Controlebezoek – Periodiek [Hfst 6.5]

Verslagnummer: 32/14112024/40838/1/1

Adres controle:
Straat + nummer:
Kiekenhaag 46, 9190, Stekene (België)
De fundering dateert van: Voor 1 oktober 1981
Type: Controlebezoek – Periodiek [Hfst 6.5]
Bijkomende categorie:

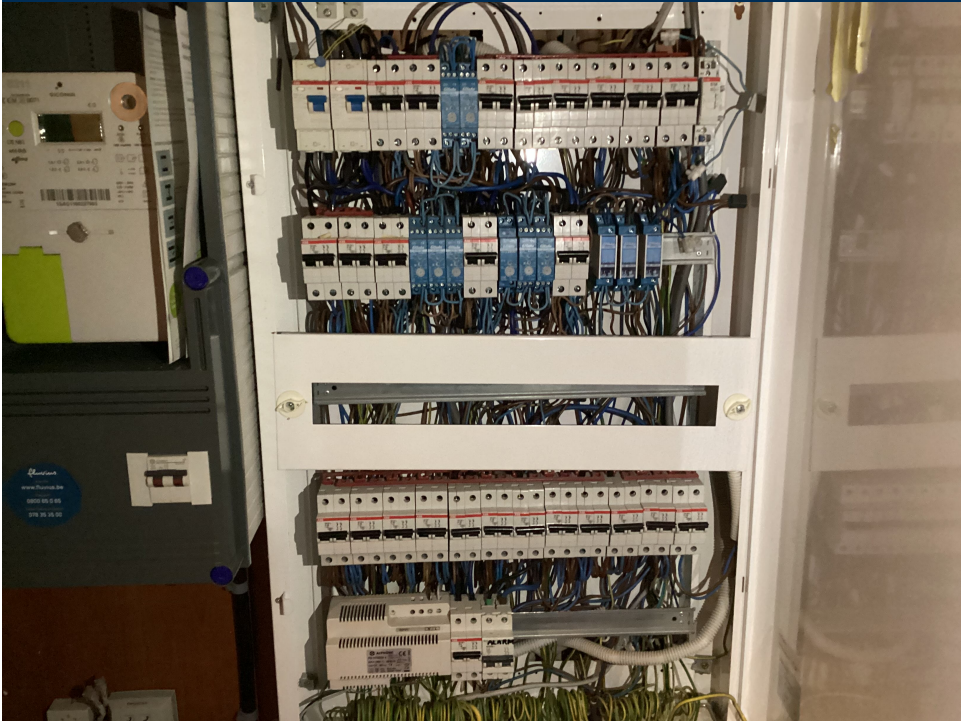
- Het verdeelbord is onvoldoende gemarkeerd. Individuele markering, voedingsspanning en/of gevarendriehoek ontbreken. - oAfd 3.1.3.3; Afd 9.4.1
 - het eendraadsschema en situatieplan zijn niet aanwezig. – oAfd 3.1.2.1
 - Er ontbreken afdekplaatjes in het elektrisch bord. – Afd 5.2.6; oAfd 4.2.2.3
- gebruik van lusterklemmen in een elektrisch bord is niet toegestaan
